RESPUESTA AL INFORME DE LA SUBDIRECCIÓN GENERAL DE DOMINIO PÚBLICO MARÍTIMO-TERRESTRE (DE 05/12/2022) INTEGRADA EN LA DIRECCIÓN GENERAL DE LA COSTA Y EL MAR, DEL MINISTERIO PARA LA TRANSICIÓN ECOLÓGICA Y DEL RETO DEMOGRÁFICO.

En fecha 05/12/2022 se emite Informe por la Subdirección General de Dominio Público Marítimo-Terrestre relativo al Documento denominado “Modificaciones introducidas en el Plan Especial Cabanyal-Canyamelar” presentado por el Servicio de Planeamiento del Ayuntamiento de Valencia en el Registro General del Ministerio el 22/11/2022 con la finalidad de recabar Informe Sectorial derivado del último período de Información Pública al que se ha visto sometido el citado Plan Especial.

LÍNEAS EN EL PEC

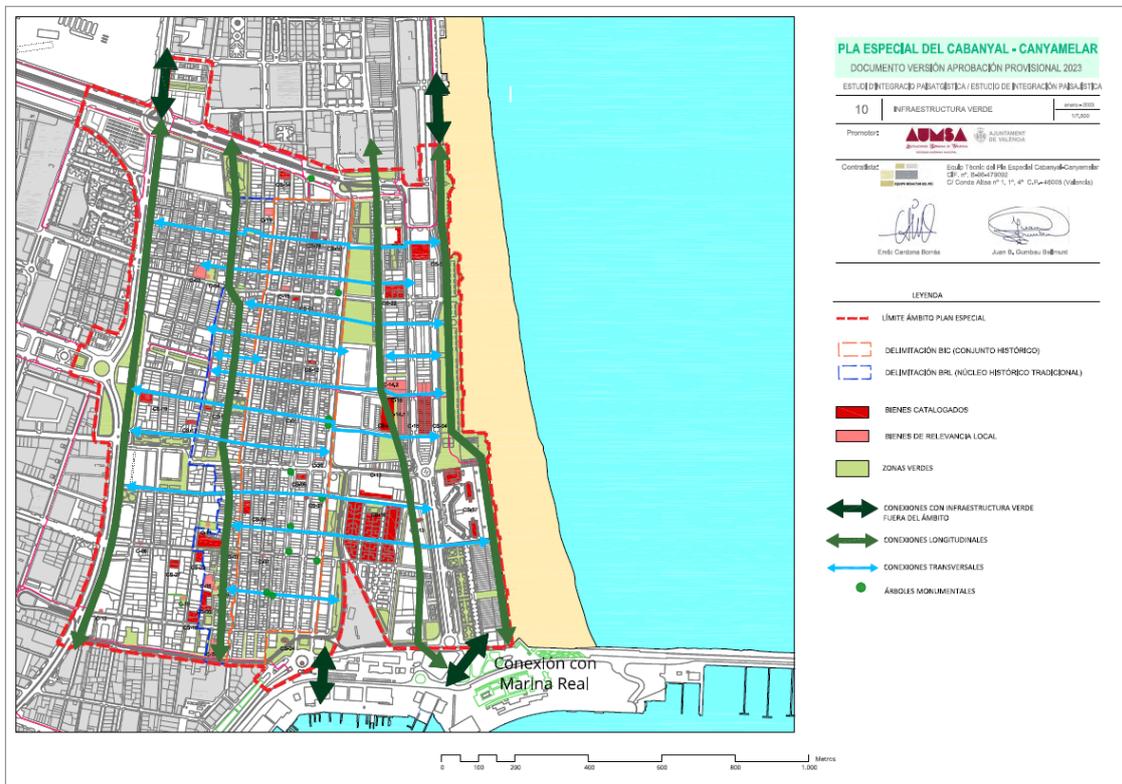
Con relación al requerimiento relativo al grafiado presuntamente incorrecto de la Línea probable del Deslinde del DPMT, de las Líneas de Servidumbre de Tránsito y Proyección, de la Zona de Influencia de 500 m y de los Accesos al mar, procede señalar que las formuladas en el Documento se realizaron de acuerdo con la Información oficial disponible del Ministerio, tal como puede apreciarse en las ilustraciones que se incluyen. Si existiera líneas que no estuvieran reflejadas en la web del Ministerio, procedería que fuera la propia Subdirección General de Dominio Público Marítimo-Terrestre quien nos la facilite para su incorporación al PEC. No obstante, se contrastará de nuevo dicha Información y se procederá a señalar, una vez más, dichas Líneas en la Documentación gráfica.

También ha sido suprimido de la Leyenda de los Planos la alusión a la aplicabilidad de las afecciones dentro de la línea de los 500 metros, para evitar controversias y que se tratan de dilucidar en el punto QUINTO del presente Documento.
